Европейская экономическая комиссия**Комитет по внутреннему транспорту****Всемирный форум для согласования правил
в области транспортных средств****Сто девяносто первая сессия**

Соглашение 1958 года:**Рассмотрение проектов поправок к существующим
правилам ООН, представленных GRSP****Предложение по поправкам серии 11
к Правилам № 17 ООН (прочность сидений)****Представлено Рабочей группой по пассивной безопасности***

Образец А

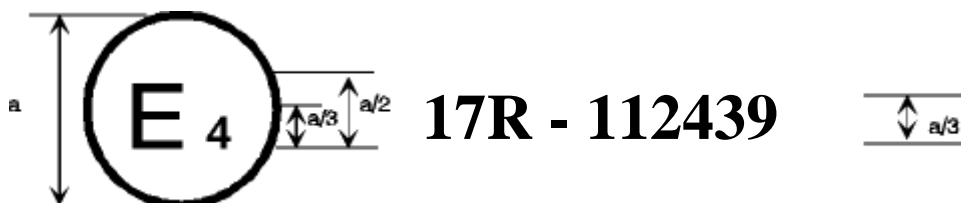
Приложение 2 изменить следующим образом:

Приведенный выше знак официального утверждения, проставленный на транспортном средстве, указывает, что данный тип транспортного средства официально утвержден в Нидерландах (E 4) в отношении прочности сидений, на которые установлены или могут быть установлены подголовники, а также в отношении характеристик этих подголовников на основании Правил № 17 ООН под номером официального утверждения 112439. Первые две цифры номера официального утверждения указывают, что к моменту предоставления официального утверждения в Правила уже были включены поправки серии ~~10~~11. Приведенный выше знак официального утверждения также указывает, что данный тип транспортного средства был официально утвержден на основании Правил № 17 ООН в отношении прочности остальных сидений транспортного средства, которые не оборудованы или не могут быть оборудованы подголовниками.

Образец С

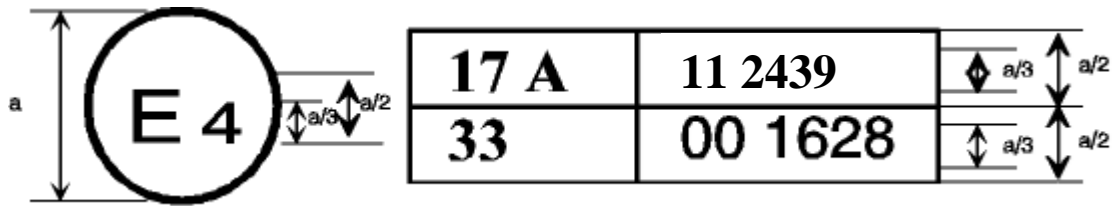
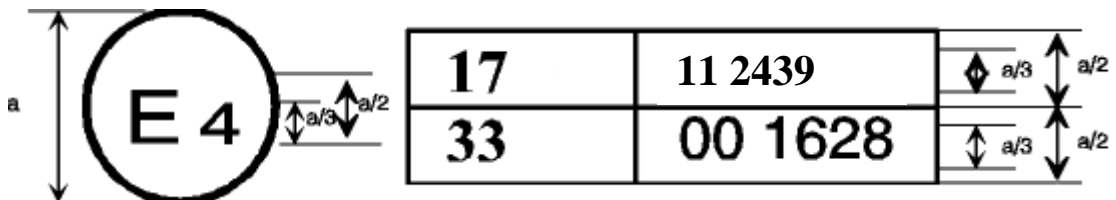
Приведенный выше знак официального утверждения, проставленный на транспортном средстве, указывает, что данный тип транспортного средства, имеющий по крайней мере одно сиденье, на котором установлен или может быть установлен подголовник, официально утвержден в Нидерландах (E4) на основании Правил № 17 ООН и Правил № 33 ООН¹.

Номера официального утверждения указывают, что к моменту предоставления официальных утверждений Правила № 17 ООН включали поправки серии 11, а Правила № 33 ООН еще были в их первоначальном варианте. Приведенный выше знак официального утверждения также указывает, что данный тип транспортного средства был официально утвержден на основании Правил № 17 ООН в отношении прочности остальных сидений транспортного средства, которые не оборудованы или не могут быть оборудованы подголовниками.
